con la presente si inviano le Osservazioni contro il Progetto di un impianto eolico codiceprocedura ID_VIP/ID_MATTIM: 1269 denominato "Pitigliano" ubicato nei comuni di Pitigliano (GR) e Sorano (GR) costituito da 20 (venti) aerogeneratori di potenza nominale 7,0 MW per un totale di 140,0 MW con relative opere connesse ed infrastrutture indispensabili.

“Progetto di un impianto eolico denominato "Pitigliano" ubicato nei comuni di Pitigliano (GR) e Sorano (GR) costituito da 20 (venti) aerogeneratori di potenza nominale 7,0 MW per un totale di 140,0 MW con relative opere connesse ed infrastrutture indispensabili”

TESTO DELLE OSSERVAZIONI

Immagine 3. Cumulo di una parte di impianti eolici, fotovoltaici e geotermici industriali in progettazione ed esistenti intorno all’eolico industriale “Pitigliano”.

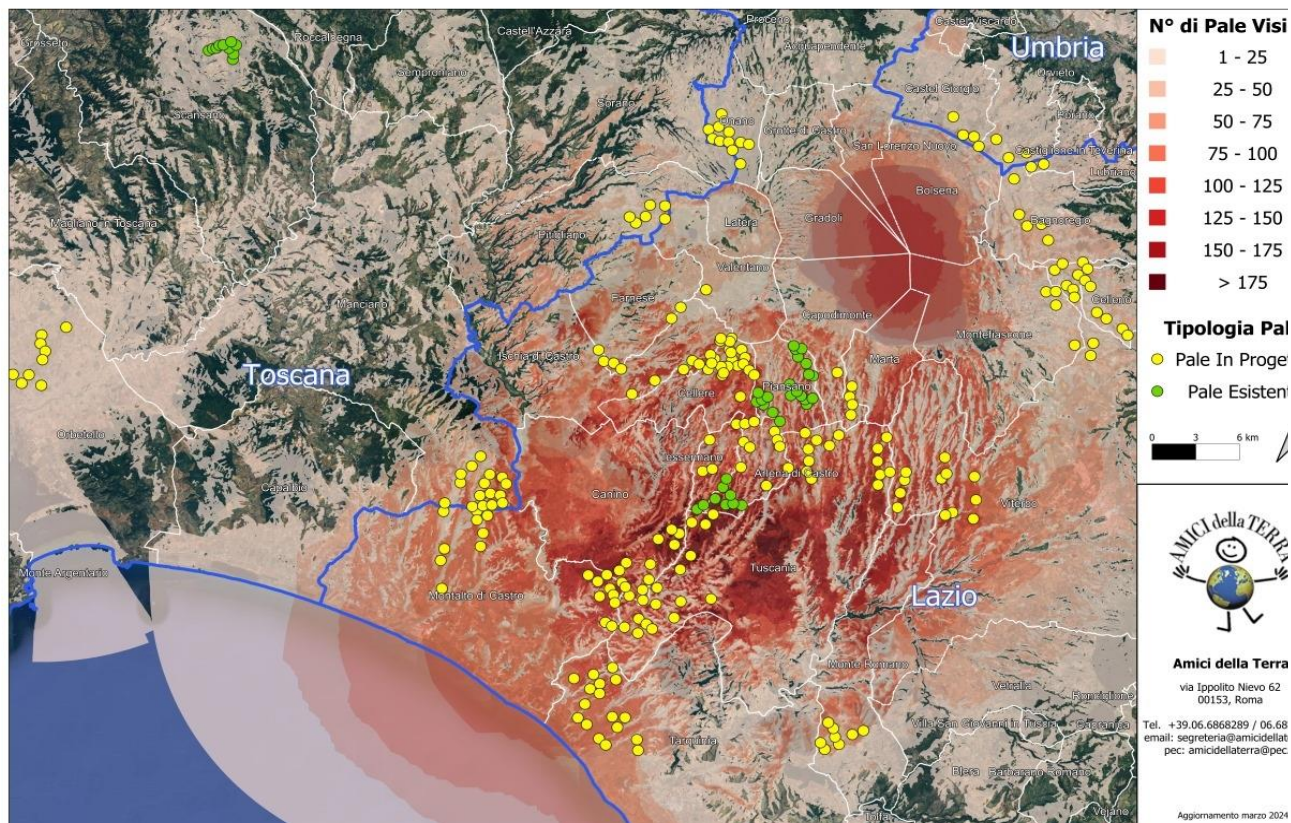
Beni Culturali “*Ambito paesaggistico, geologico e geomorfologico dell’orlo della caldera di Latera ...*” Non vengono nemmeno citati gli impianti eolici in progetto al MASE, il “Rempillo” (6 aerogeneratori) e un altro in verifica amministrativa di 14 aerogeneratori e 72, 6 MW. Ad oggi nei territori di Pitigliano, Sorano e in quello limitrofo potenzialmente potrebbero essere insediati 40 aerogeneratori alti 200 metri e larghi 170. Ma la proponente non cita neanche altri impianti che creerebbero il cumulo e quindi maggiore impatto. Infatti, sul territorio della “Città del Tufo” (Sorano e Pitigliano) impatterebbero anche l’impianto eolico “Montarzo” di Onano con 13 aerogeneratori con le dimensioni ricordate, l’altro eolico industriale nel territorio di Valentano con sette aerogeneratori (stesse dimensioni), gli impianti di Farnese con un minieolico di 3 Torri alte 60 metri già installate in località Poggio del Crognolo e l’impianto eolico industriale “Vallerosa” (7 aerogeneratori alti 200 metri e larghi 158 metri) in procedura VIA presso la Regione Lazio. Inoltre, altri impianti del minieolico già presenti a Valentano, Cellere e Piansano e due progetti eolici industriali con le stesse dimensioni (200 m x 170 m) nel Comune di Ischia di Castro. La valutazione del cumulo non prende neanche in considerazione gli impianti industriali di fotovoltaico e agrivoltaico in progetto a Farnese, Valentano, Ischia di Castro, Cellere. L’impianto geotermico in procedura Via al MASE, progettato nella Caldera di Latera. Quindi è stata effettuata una valutazione del potenziale impatto cumulativo non veritiera a dispetto di quanto affermato dalla proponente che sostiene di aver preso in considerazione uno spazio di 10 km intorno al suo impianto per gli impatti che si creerebbero.

Riguardo al cumulo degli impianti FER, le mappe prodotte dalla proponente riguardano, come già evidenziato, soltanto una parte molto piccola degli impianti FER dell'area intermedia e vasta e in particolare di quelli eolici che contribuiscono a creare un notevole cumulo e la saturazione del territorio tosco laziale. Riguardo al cumulo dei soli impianti eolici si riporta la mappa dell'intervisibilità degli impianti eolici elaborata dall'Associazione nazionale “Amici della Terra”.

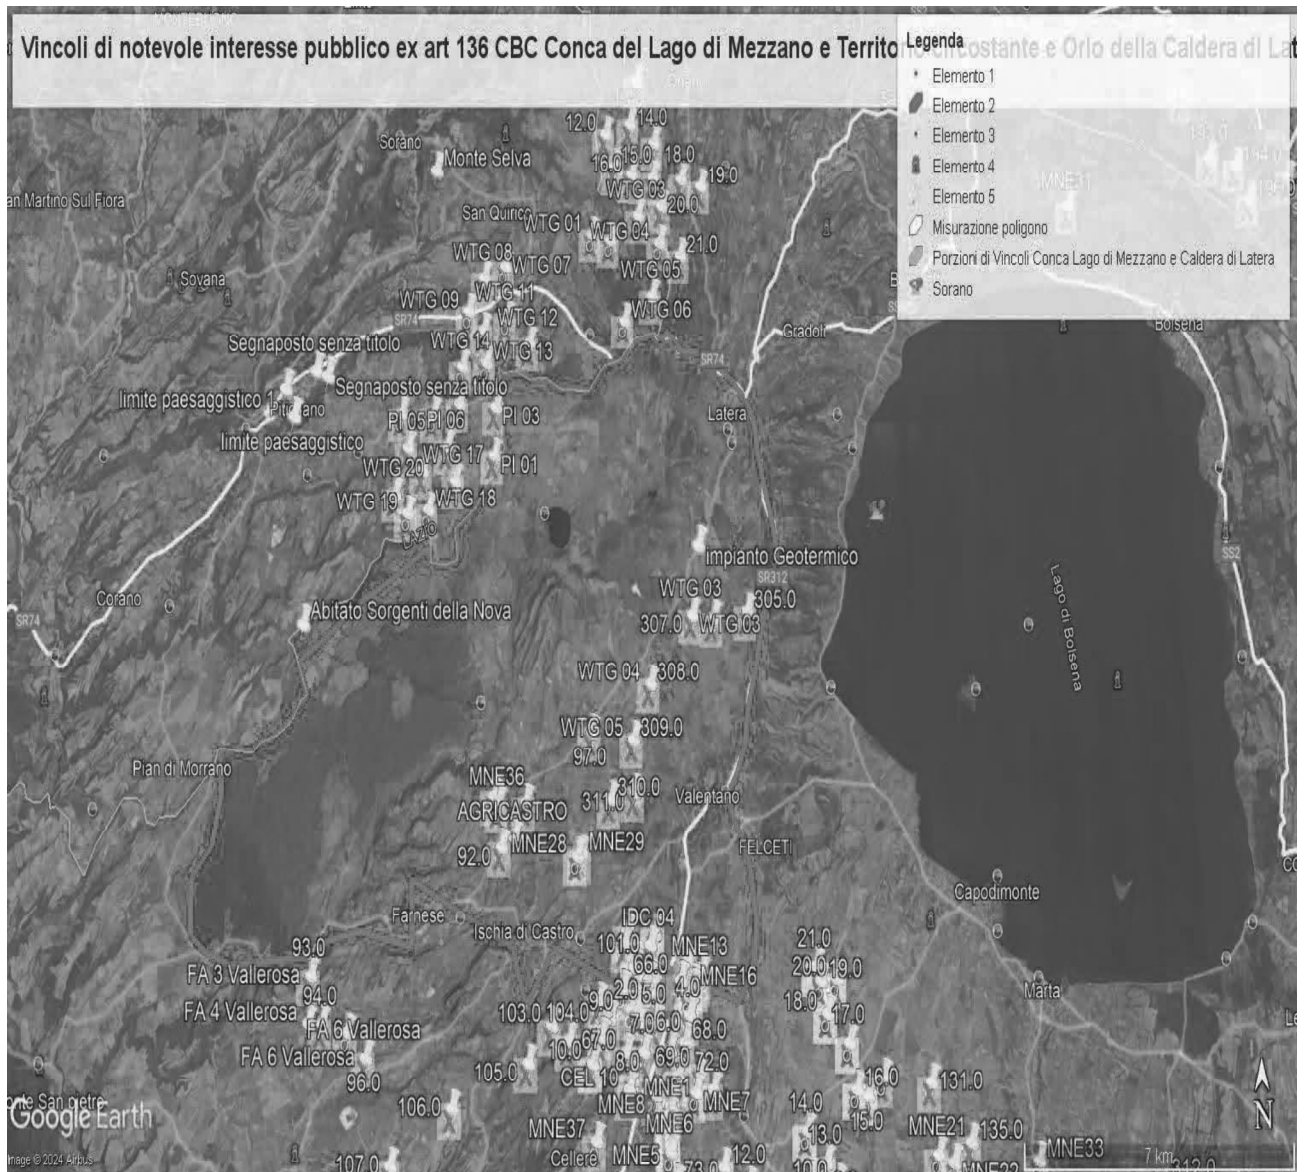
Al contrario si evidenzia che l'impianto eolico industriale citato non solo ricadrebbe con tutti e 20 gli aerogeneratori all'interno delle fasce di rispetto di 3 km di due vincoli paesaggistici di notevole interesse pubblico esistenti nella Regione Lazio e con una parte di essi nel vincolo paesaggistico del Centro abitato di Sorano (GR) quindi in aree non idonee all'installazione di impianti di energia rinnovabile. Addirittura, alcuni aerogeneratori sarebbero ubicati a poche centinaia di metri dai perimetri dei due vincoli paesaggistici laziali ex art 136 del CBC.

Come è illustrato nell'immagine si ribadisce che l'impianto industriale "Pitigliano" ricade completamente all'interno delle fasce di rispetto dei due vincoli di notevole

IMMAGINE n. 2 Impianto eolico industriale “Pitigliano” e distanze aerogeneratori dai Vincoli della Conca del Lago di Mezzano...

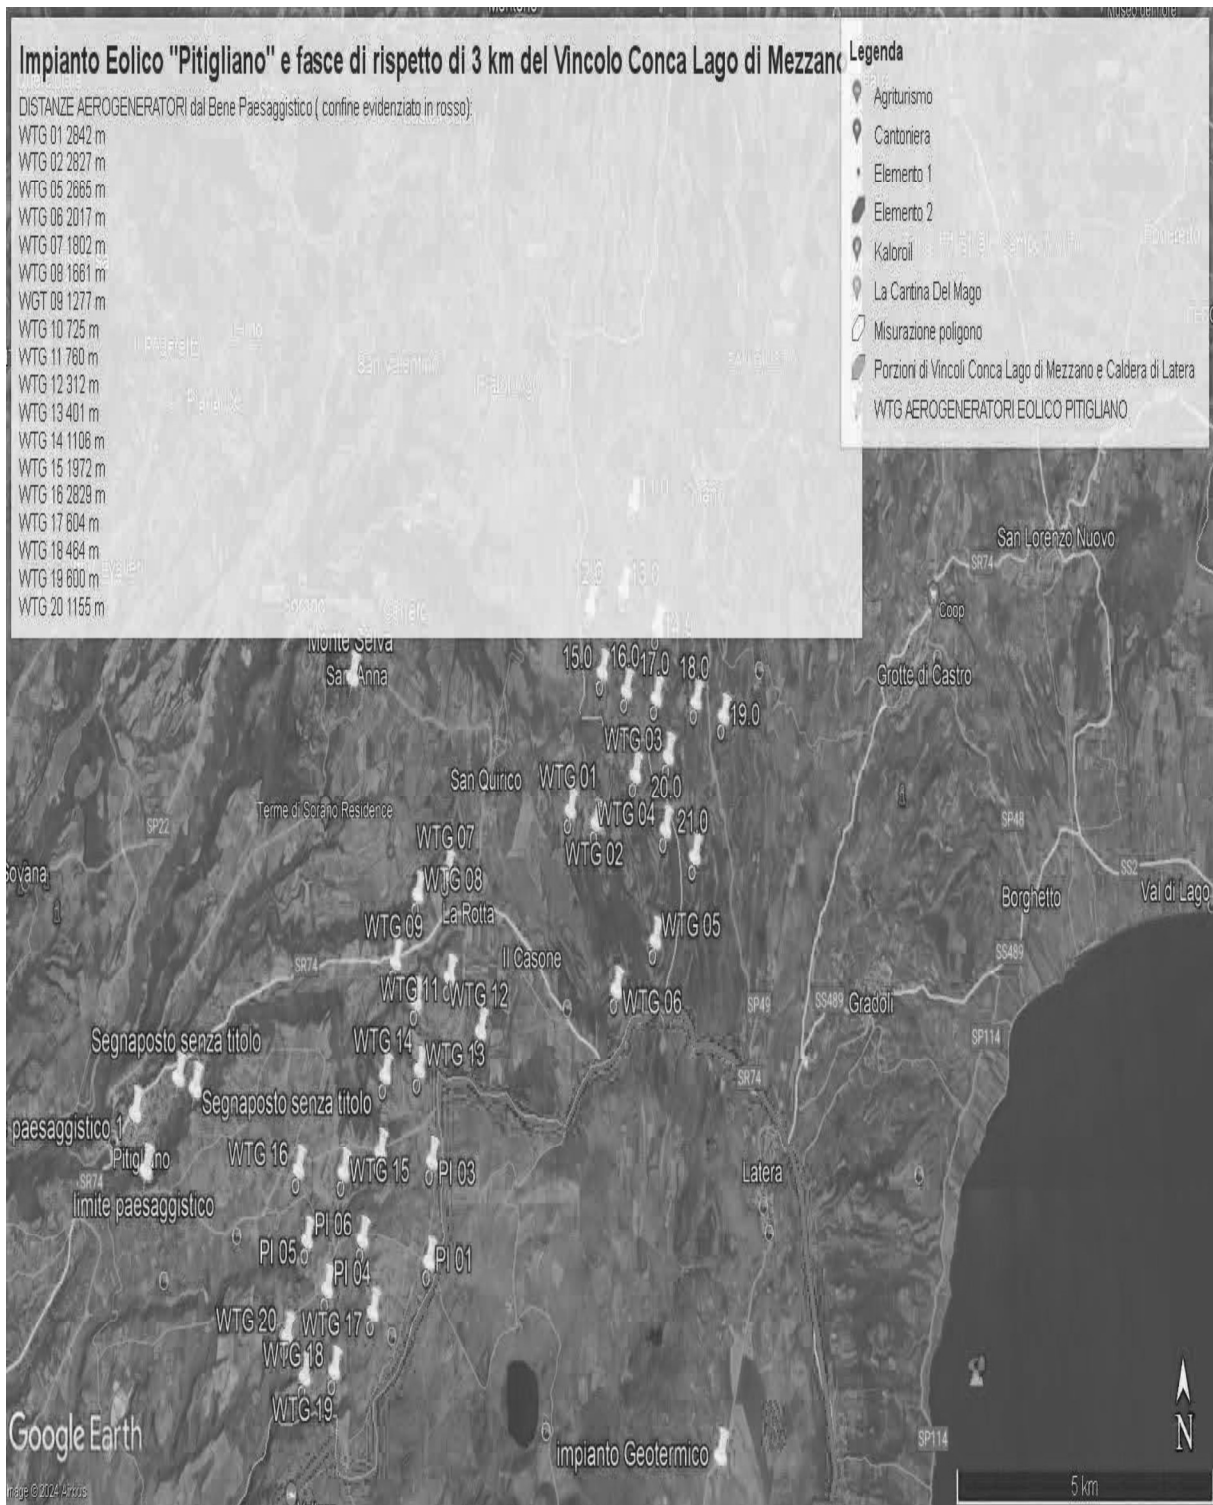
Inoltre, come sostiene la Proponente parte dell'impianto si verrebbe a trovare a 3,5 km dal centro abitato di Sorano. Infatti, tre degli aerogeneratori WTG 08, 09, 10 sono addirittura all'interno delle fasce di rispetto dei 3 km del suo vincolo paesaggistico di notevole interesse pubblico ex art 136 del CBC. Si evidenzia che così si crea

ma nelle sue immediate vicinanze (a soli 100 metri i primi due aerogeneratori) oltre ad impattare sul territorio e sulle economie di cinque Comuni del Lazio (Farnese, Onano, Latera, Valentano, Grotte di Castro e Gradoli) si trova nelle fasce di rispetto dei Beni di notevole interesse pubblico come si è evidenziate nelle Osservazioni precedenti e crea degli impatti negativi anche sui beni naturalistici come verrà dettagliato nell'Osservazione relativa alla Vinca. Inoltre, andrebbe a sommarsi al già enorme cumulo di impianti eolici e fotovoltaici e geotermici che creano una elevata criticità ambientale nella provincia di Viterbo e interferiscono anche con il territorio toscano come si può vedere dalle varie immagini dell'Allegato n. 1.
